Palma de Mallorca a 1 febrero de 2007

Kit de Recambio Motor W

Kit con Motor Completo W y bellows

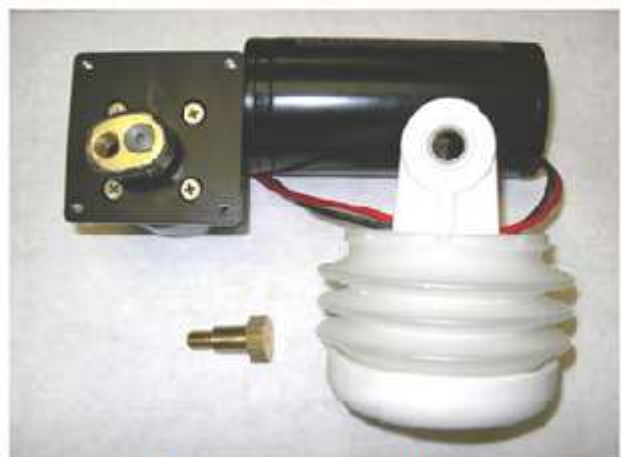
Situación: El recambio de motor para bombas de vacío serie S y de descarga serie T, se ha actualizado al nuevo motor de la serie W. Este nuevo motor es bastante más silencioso que sus predecesores. Sin embargo, requiere el último modelo de bellows o fuelle.

La razón de este requerimiento es debido a que, si se conecta el nuevo motor W a un bellows antiguo, crea interferencias en el cuerpo de la bomba.

Las bombas de vacío fabricadas en 2005 o antes deberán cambiar el bellows cuando se sustituyan por un nuevo motor W. todas las bombas de descarga modelo de la serie T, fabricadas antes de noviembre 2006 también requerirán el nuevo bellows.

Solución: Para prevenir estas interferencias, el bellows antiguo debe ser sustituido cuando se cambie el motor antiguo por un nuevo motor W.

Se ha creado un kit completo de conversión que contiene el motor W, el bellow, los o'rings y el clamp. La referencia del kit es **385311423** para 12VDC o **385311424** para 24VDC.
